ZIE BIJZONDERE
VOORWAARDE(N)

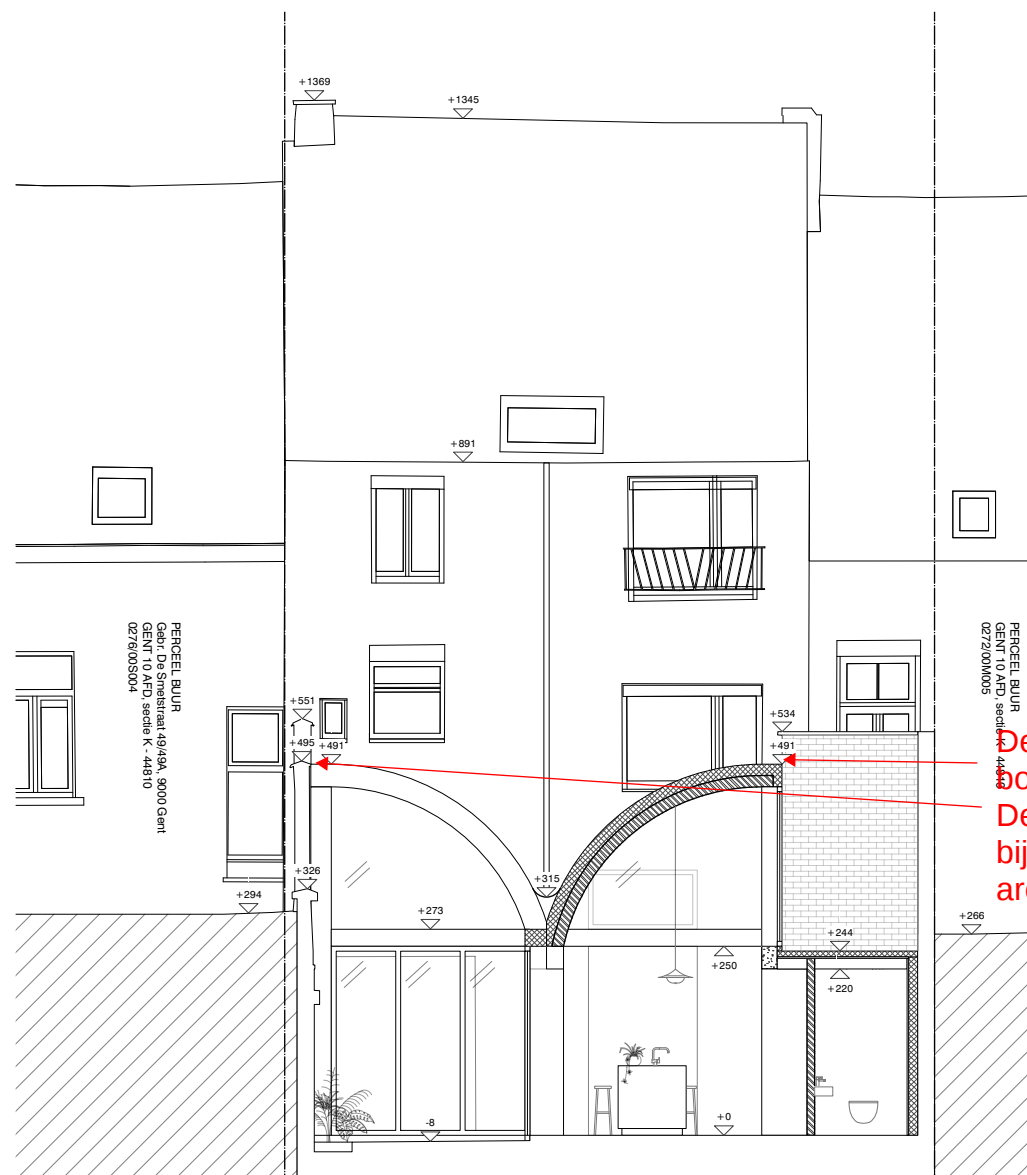
De top van de 2 gebogen daken mag niet hoger reiken van 4,5 m
boven het trottoirpeil, ze dienen dus 0,53 m te worden verlaagd.
De bestaande ramen in het dak zijn nog voldoende hoog om
bijkomende verlichting te realiseren en de boogvorm is qua
architectuur nog voldoende aanwezig.
